INFORME DE FISCALIZACIÓN AMBIENTAL

PLANTA INULINA ORAF TI

DFZ-2013-1362-VIII-RCA-IA

Fotografía 4.

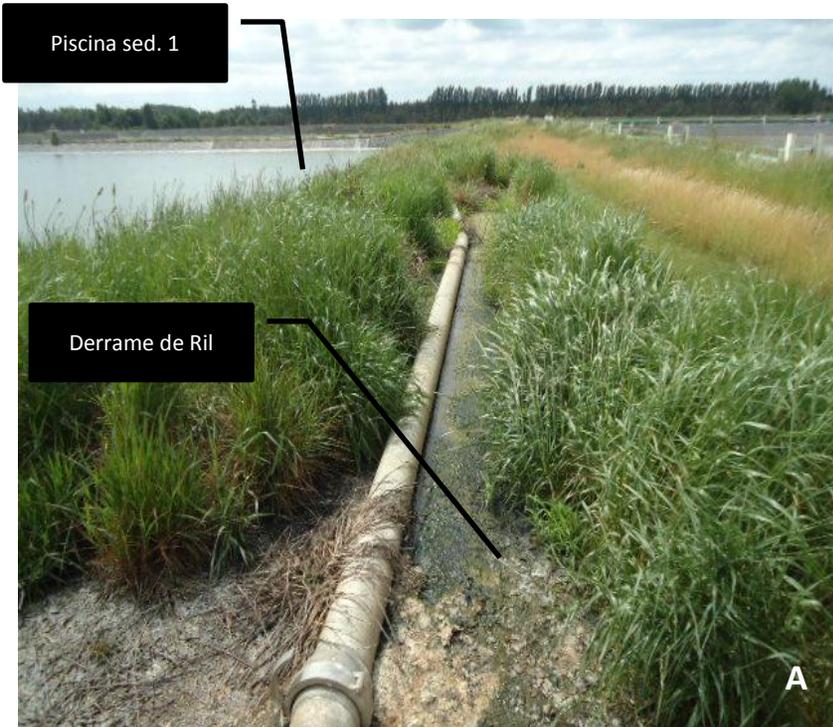
- a. Durante las actividades de inspección, se se observa situación de derrame e infiltración de residuos líquidos, ocurrida en tres sectores:
- Derrame bajo tubería conductora de residuos líquidos desde planta de tratamiento (unidad de decantación), hacia piscinas de sedimentación y aireación, en punto georreferenciado cuyas coordenadas son (WGS84, Huso 18, 736.419 m E; 5.912.325 m S). De acuerdo a lo observado por el fiscalizador, los residuos líquidos derramados caen sobre el suelo, infiltrando. El fiscalizador indica en acta que en el lugar de derrame "se percibe un olor ácido de Ril, olor fuerte (que se entiende como intensidad alta) y molesto". De acuerdo al registro fotográfico, el largo del área afectada por el derrame y aposamiento de residuos líquidos sobrepasa los 100 metros de ancho de la piscina de sedimentación 1 (Ancho: 100 m; Largo: 120 m; profundidad útil 3,5 m; profundidad total: 5 m) (Ver fotografías 1, 2, 3 y 4)

Descripción de medio de prueba: En la imagen se observa la parte posterior del aposamiento de riles producto de la rotura del ducto de conducción que va hacia las piscinas de sedimentación. Dado que este aposamiento se encuentra adyacente a la piscina de sedimentación 1, se estima que el largo supera los 100 metros de ancho de esta piscina. La acumulación de ril derramado se encuentra apoyada en el pretil lateral de la piscina de sedimentación N° 1 (sólo se aprecia parte del pretil lateral en la imagen). Esta acumulación se encuentra sobre suelo desnudo, fuera del área de 6 piscinas o lagunas que forma parte del sistema de tratamiento de residuos líquidos.

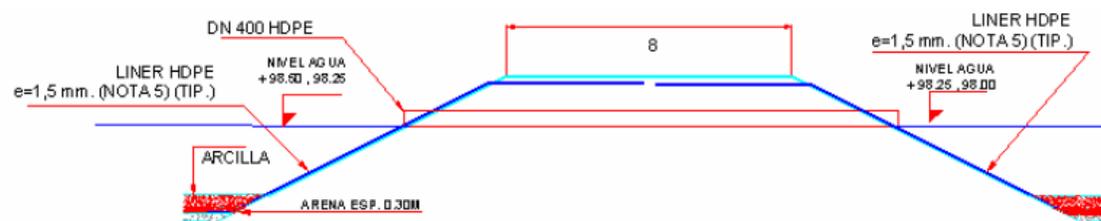
En los taludes de las piscinas se tiene membrana HDPE de 1.5 mm de espesor, lo que se observa en la siguiente figura:"

- a. Durante las actividades de inspección, el fiscalizador observó la rotura de la membrana de HDPE en el talud de la piscina de sedimentación N° 1 (coordenadas WGS84, Huso 18; Norte 5913356 m, Este 736403 m), verificándose que el sello lateral de esta piscina de tratamiento primario no se encuentra cumpliendo con su rol de barrera física para el residuo líquido contenido.
